城乡规划批前公示

根据《中华人民共和国城乡规划法》的有关规定，现将南宁联东首湾园区管理服务有限公司申请联东U谷•南宁五象智造园建筑设计方案调整予以批前公示。

7#厂房原批准与拟调整方案图

一层平面图

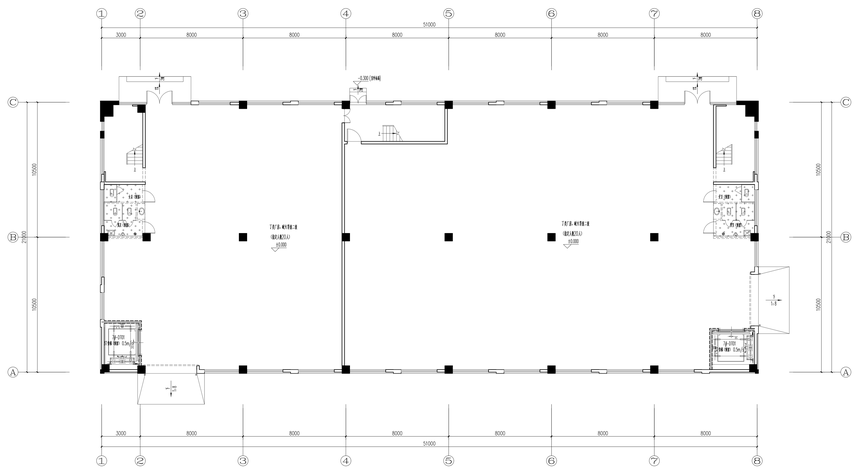
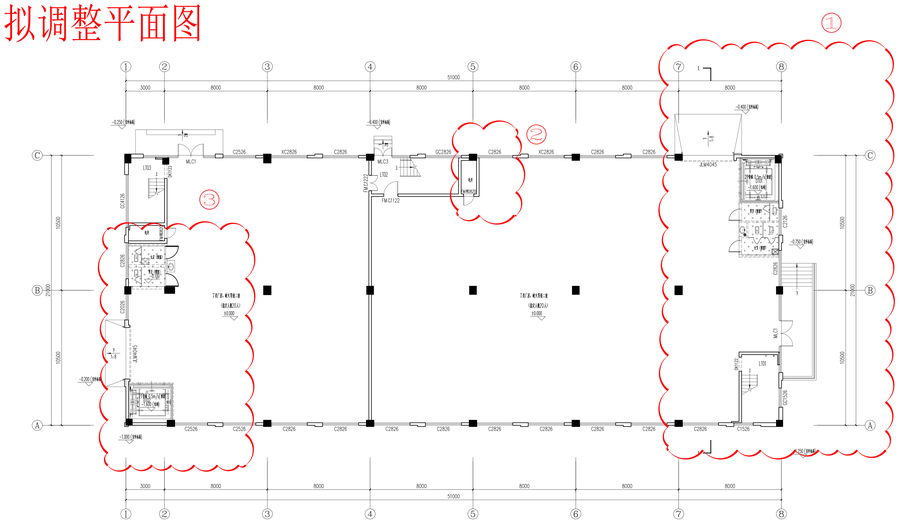
1.人行出入口和货运出入口位置对调，电梯和楼梯位置对调，预留卫生间位置移至调整后的电梯旁。

2.增加电井。

3.货运出入口位置由2-3轴调整至A-B轴。

4.100层高处平面图

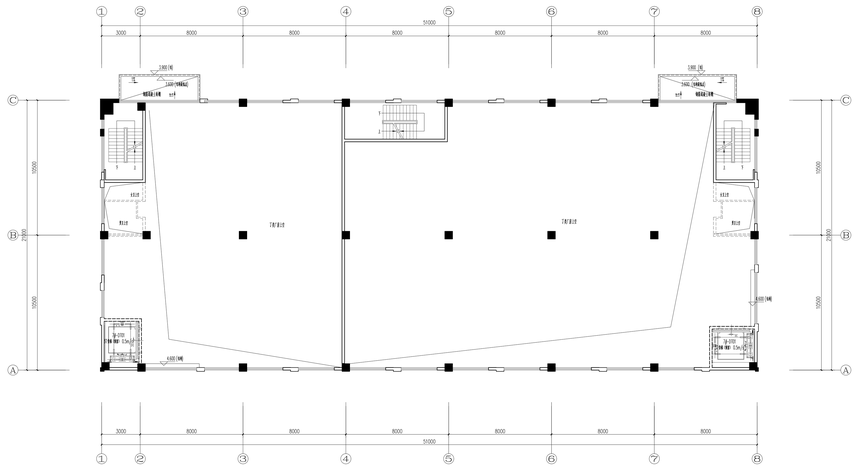
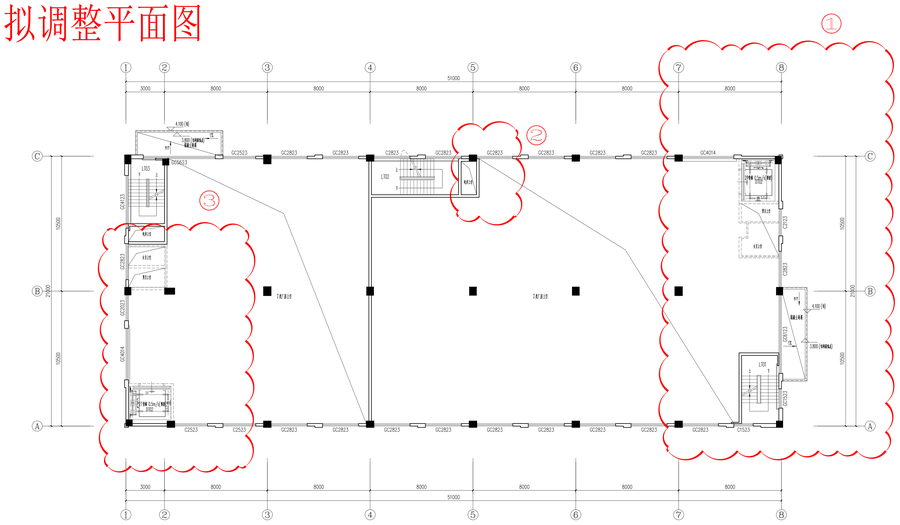
1.雨棚由7至8轴调整到A至B轴，电梯和楼梯位置对调，预留卫生间位置移至调整后的电梯旁。

2.增加电井。

3.货运出入口位置由2-3轴调整至A-B轴。

二层平面图

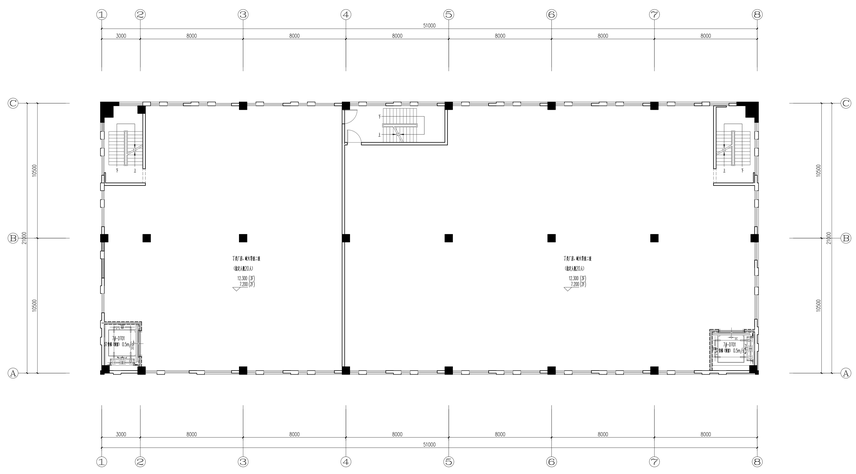
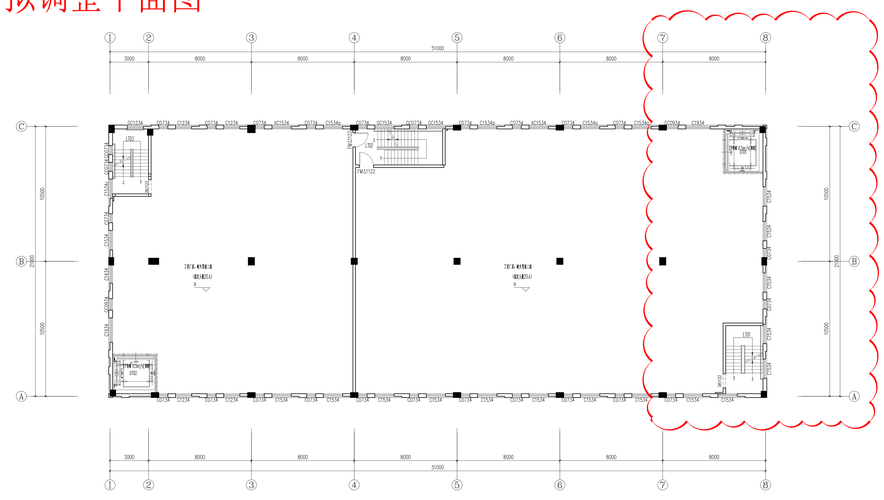
1.楼梯和电梯位置对调。

三层平面图

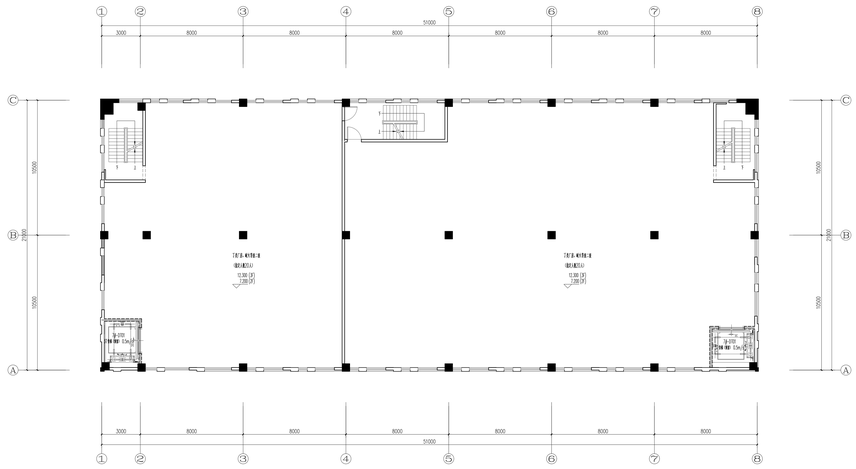
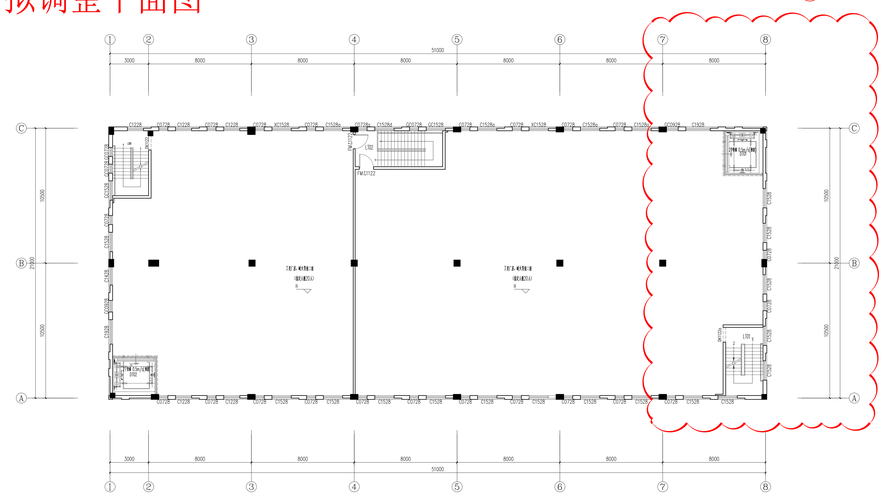
1.楼梯和电梯位置对调。

四层平面图

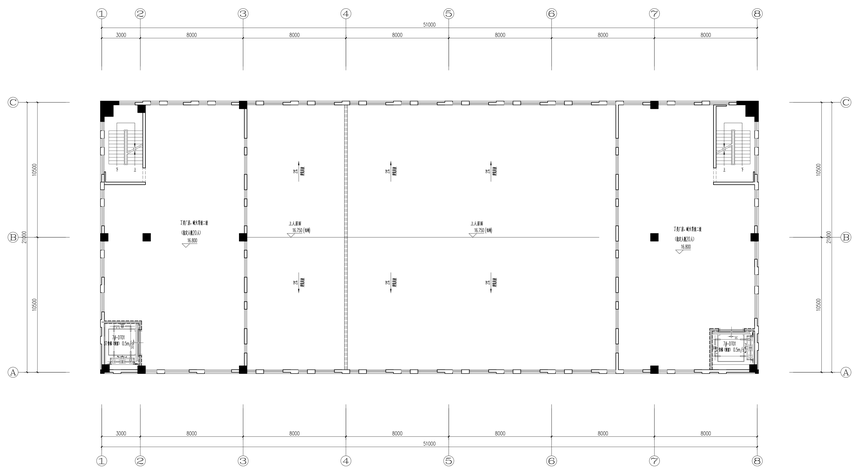
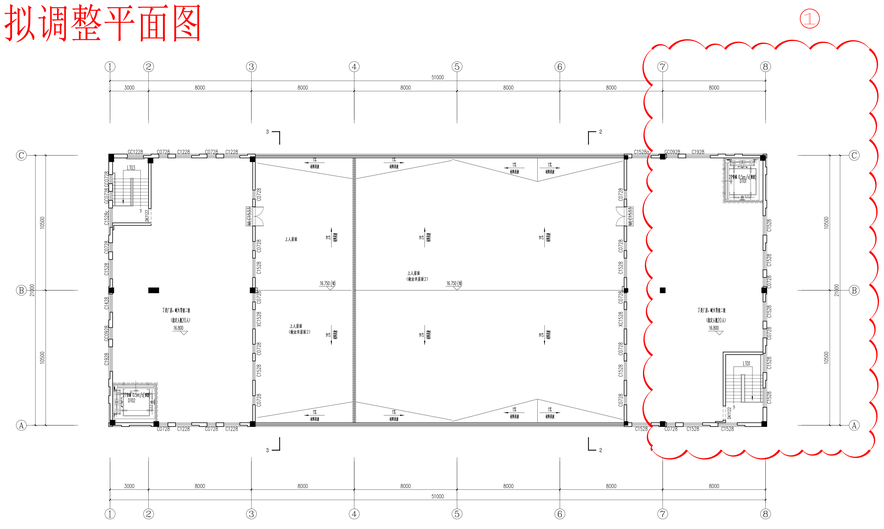
1.楼梯和电梯位置对调。

③-Ⓐ轴立面图

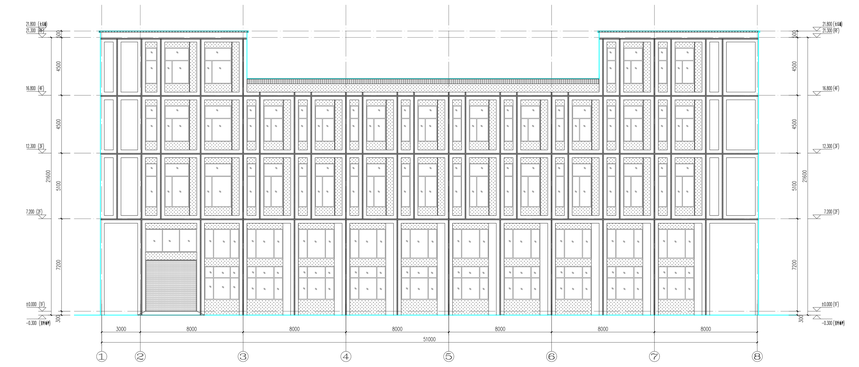
1.首层取消货运出入口修改为两个窗户，

根据平面图布局调整2-4层窗户样式。

⑧~①轴立面图

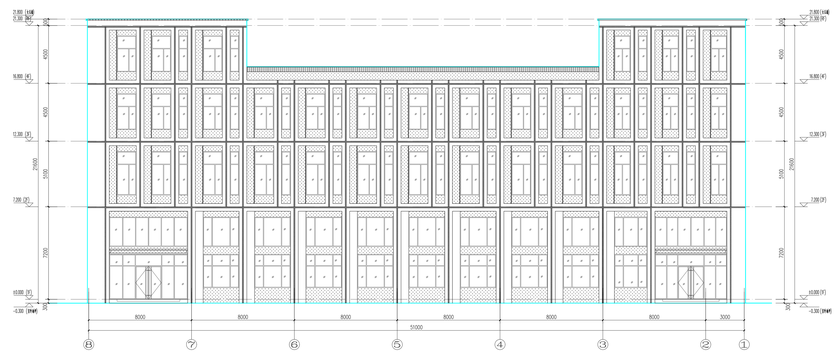
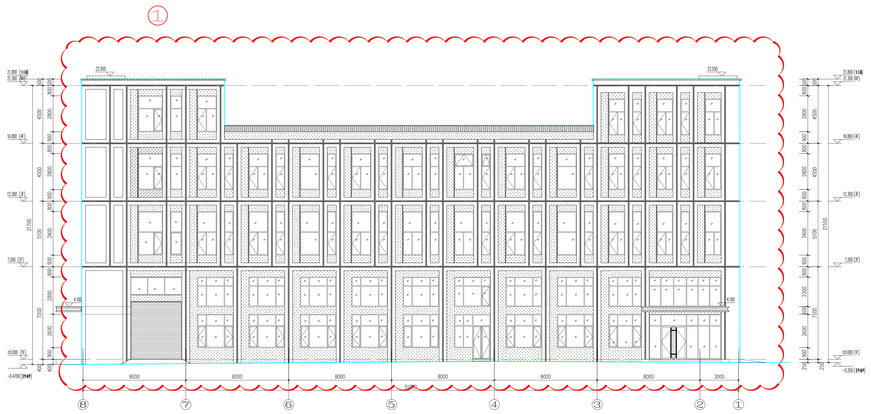
1.8至7轴首层由人行出入口修改为货运出入口，

2-4层窗户对应首层货运出入口关系修改。

C~A轴立面图

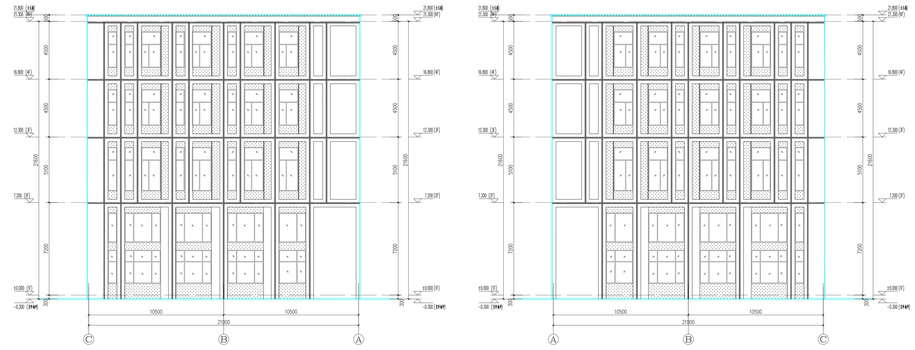
1.B至A轴增加货运出入口，根据平面布局相应调整建筑外立面。

2.A至B轴增加人行出入口，根据平面布局相应调整建筑外立面。
